监理工作联系单

工程名称: 2018 年房县光伏扶贫项目 EPC 工程一标段

编号: 010

主题: 施工质量问题相关事宜

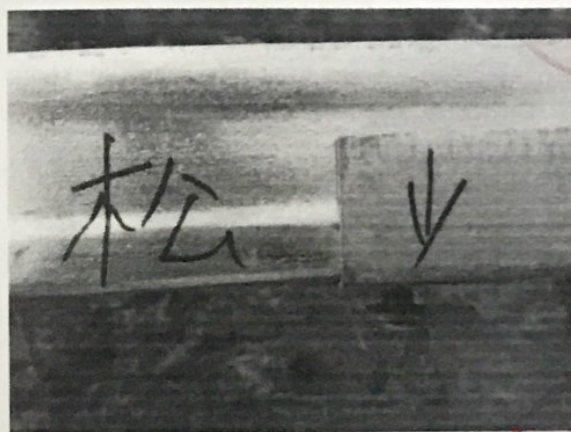
标条间距过大

标条与斜梁边距过短

螺栓未紧固

围网被破坏

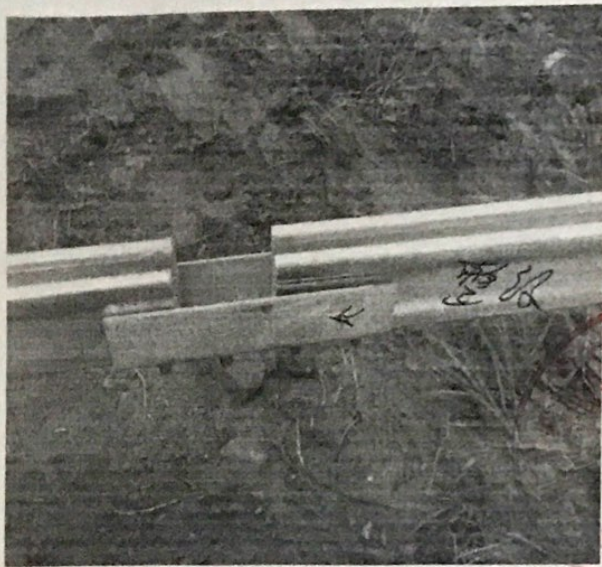
围网螺栓未紧固

围网下有电线杆子

连接件空隙过大

斜撑装反
